SERVICE INFO – INA 0008

Инструкции за монтаж

на паразитна ремъчна ролка 532 0158 10 и 532 0189 10

Снимка 1: 532 0158 10 (стария вариант)

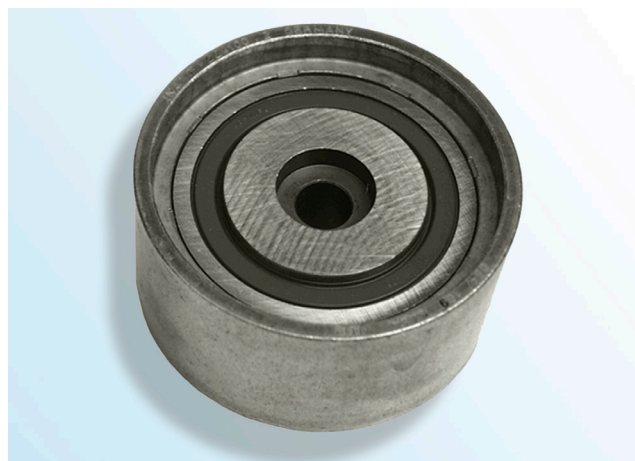
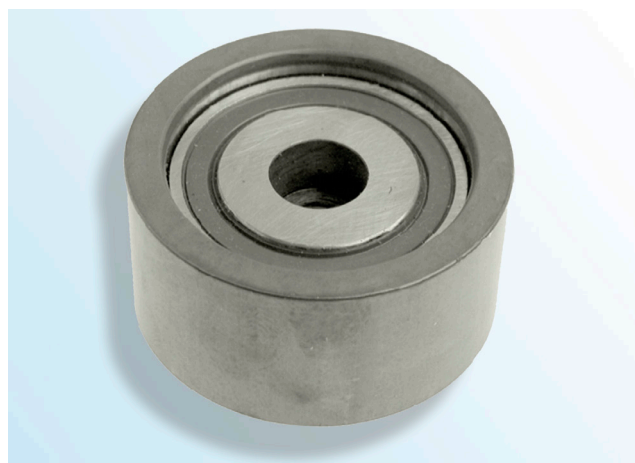
Паразитната ролка 532 0158 10 е заменена с 532 0189 10. За монтажа на паразитната ролка трябва да се използва включеният в опаковката болт.

Използването на неправилни болтове може да доведе до повреждането на двигателя!

Паразитната ролка 532 0158 10 трябва да се монтира с болт с шестоъгълна глава и с дължина на резбата от 40 мм.

Паразитната ролка 532 0189 10 трябва да се монтира с болт с шестоъгълна глава и с дължина на резбата от 30 мм.
